RENESAS TECHNICAL UPDATE

製品分類	MPU & MCU		発行番号	TN-16C-A219A/J		Rev.	第1版
題名	R32C/161 グループ ハードウェアマニュアルの誤記訂正			情報分類	技術情報		
適用製品	R32C/161 グループ		対象ロット等	関連資料	R32C/161 グループ ハードウェアマニュアル Rev.1.02 (RJJ09B0549-0102)

R32C/161 グループ ハードウェアマニュアル Rev.1.02 において誤記がありましたので、以下のとおり訂正いたします。

図23.30 ウェイトモードへ遷移する前の設定例

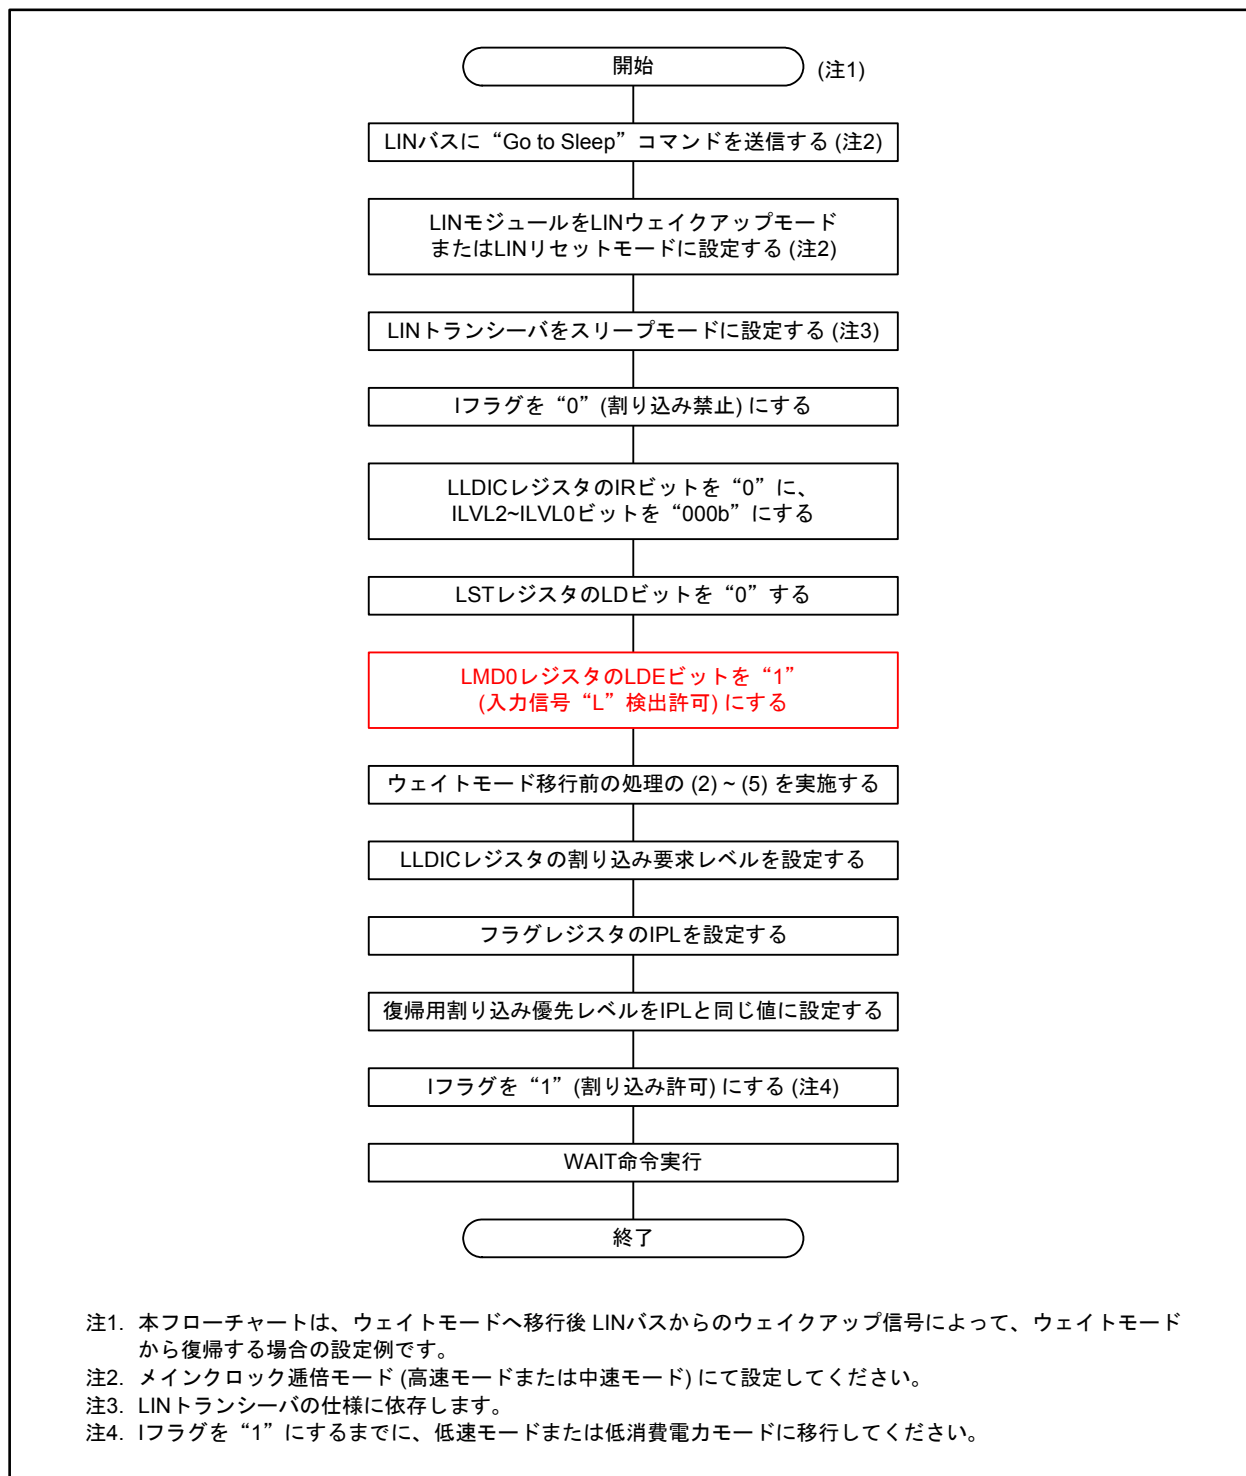
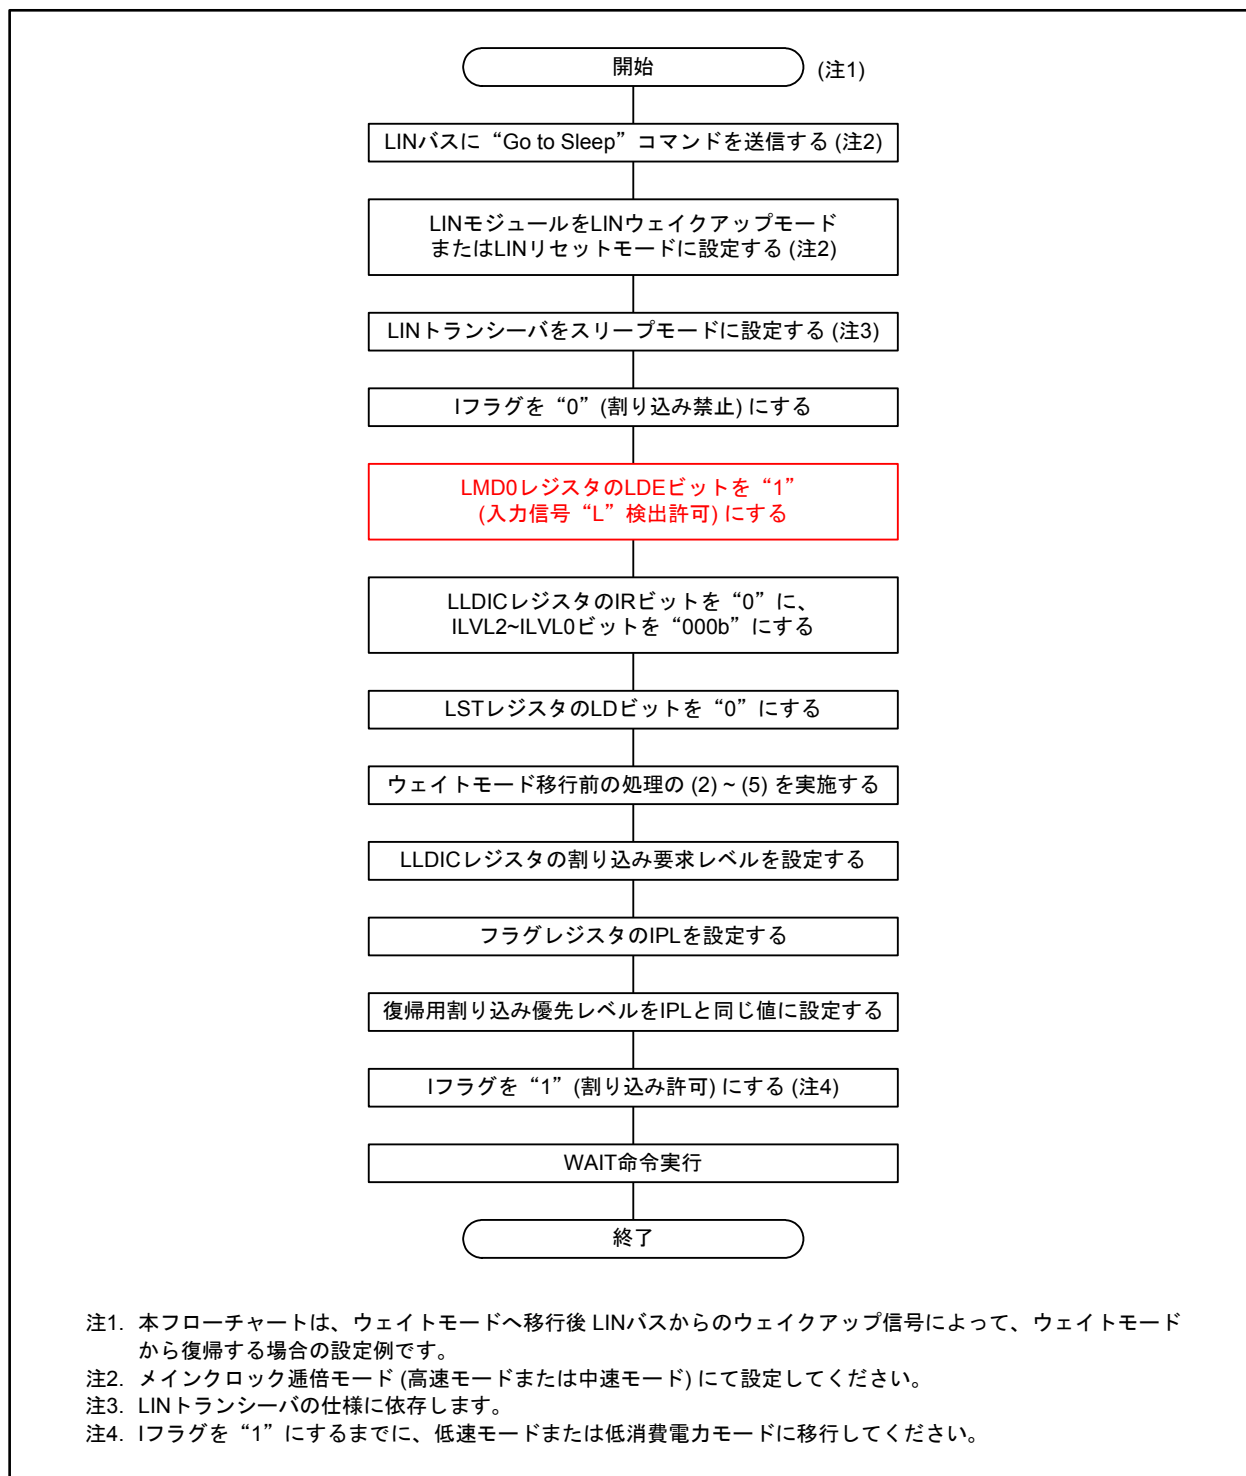
図23.30を以下のとおり訂正いたします。

図23.32 LIN0割り込みブロック図

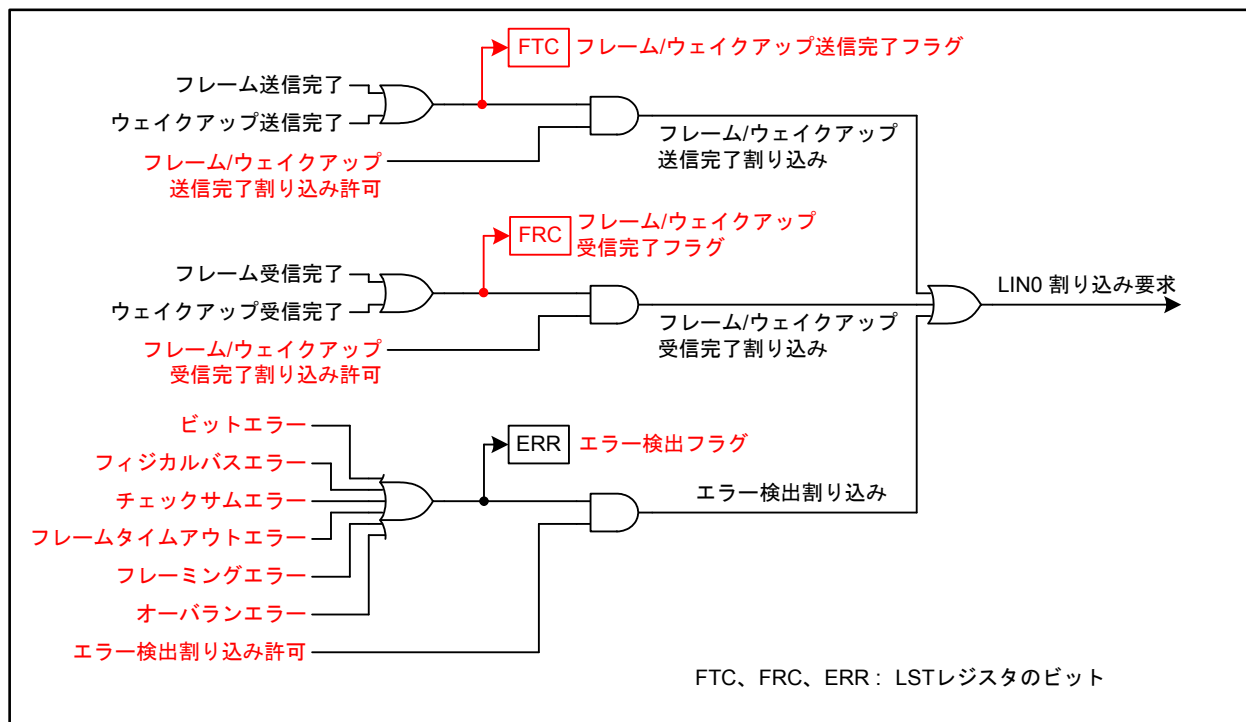
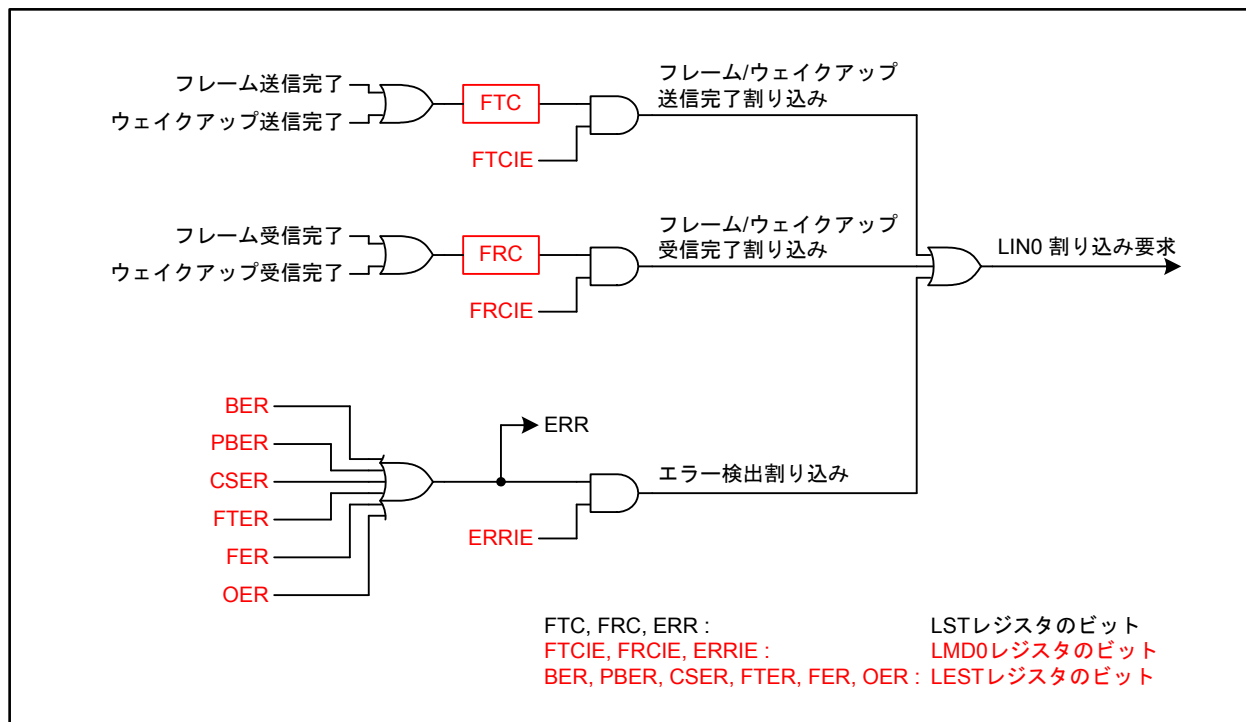
図23.32を以下のとおり訂正いたします。

図23.33 LIN“L”検出割り込みブロック図

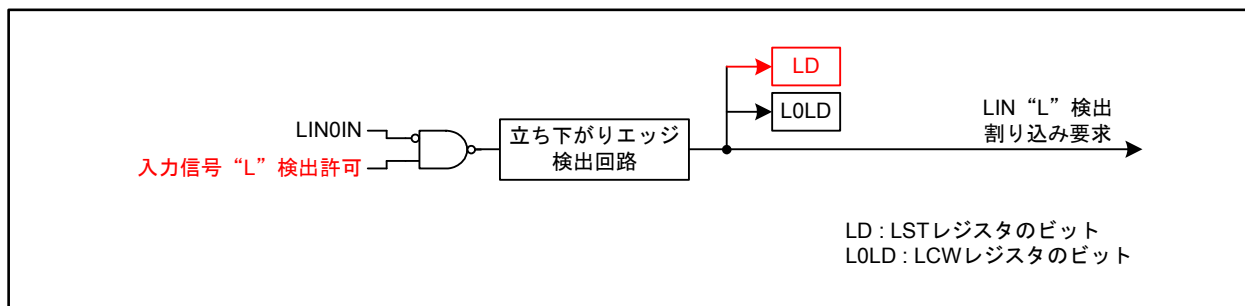
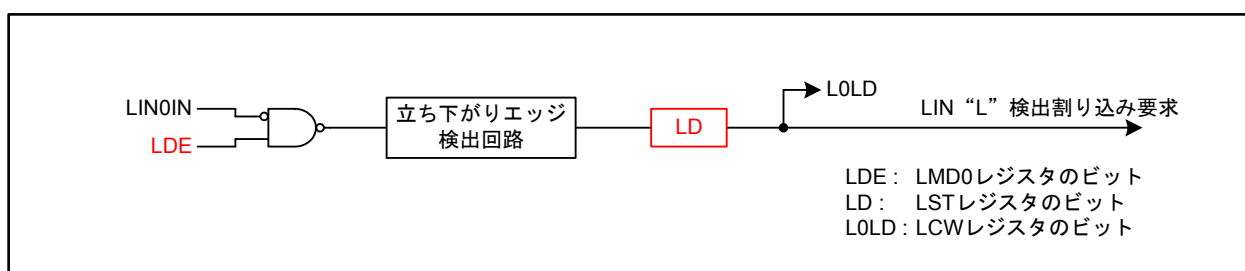
図23.33を以下のとおり訂正いたします。

図 25.1 入出力端子ブロック図(代表例) (i=0~9、j=0~7)

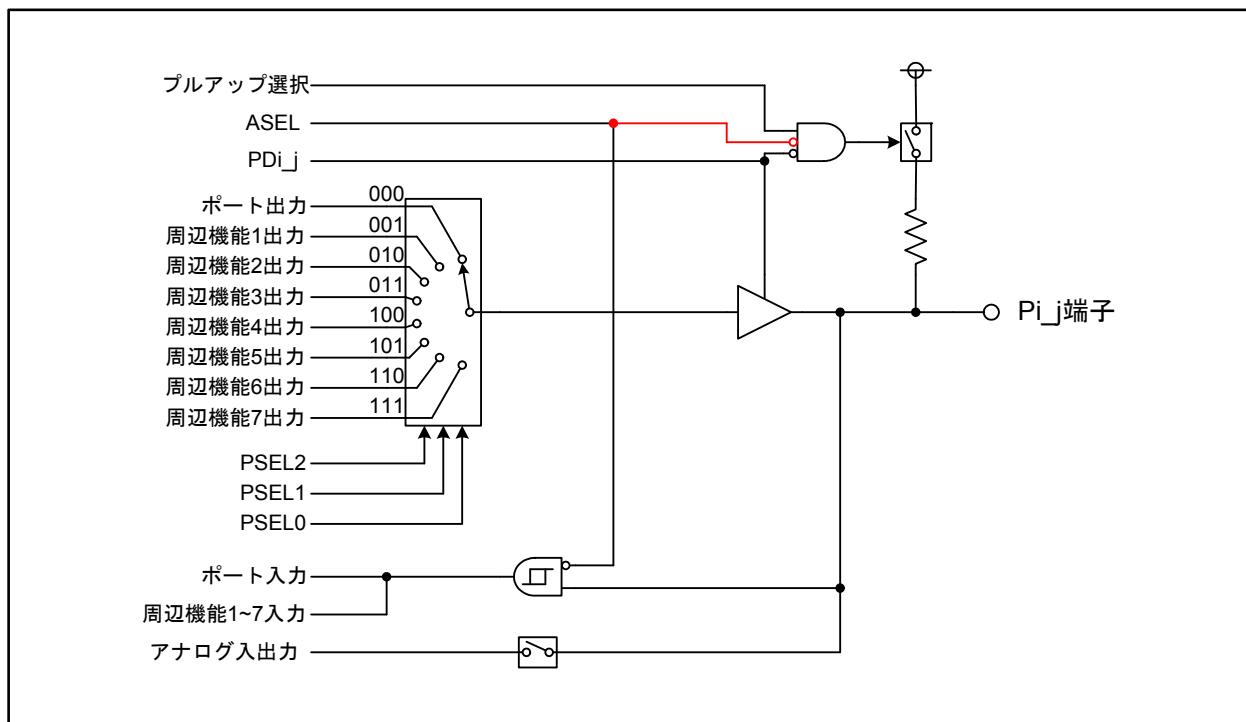
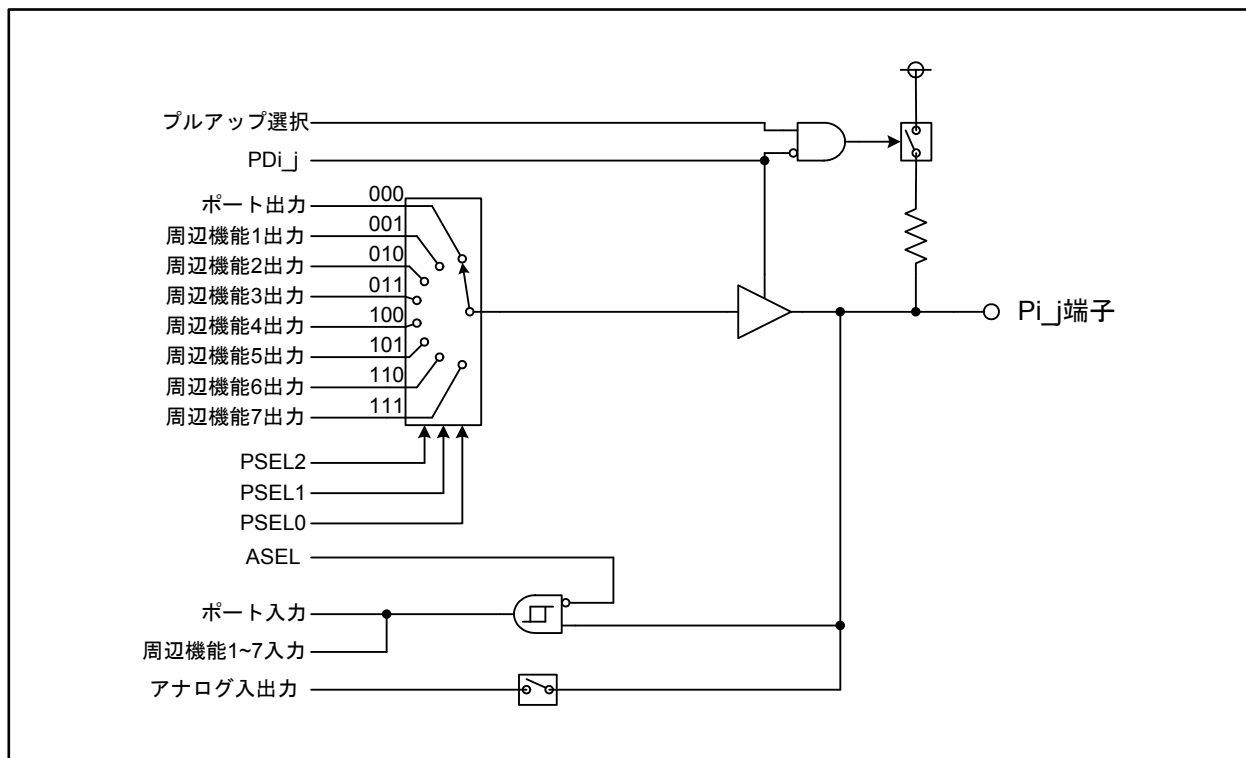
図25.1を以下のとおり訂正いたします(TN-16C-A198A/J 参照)。

図26.2 IDコード格納番地

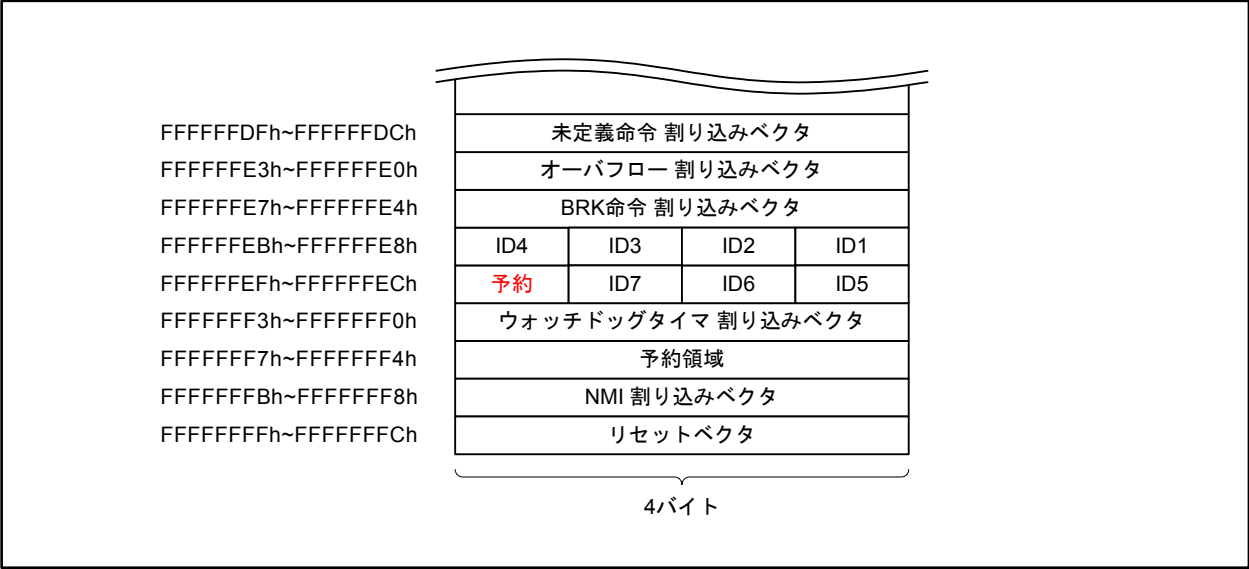
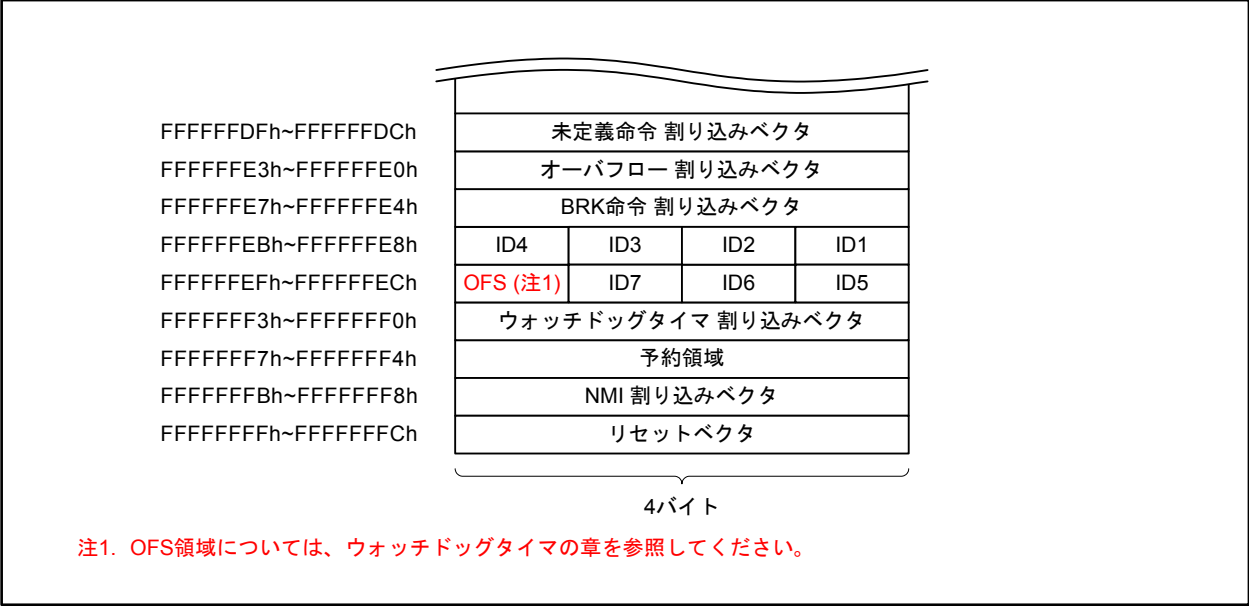
図26.2を以下のとおり訂正いたします。
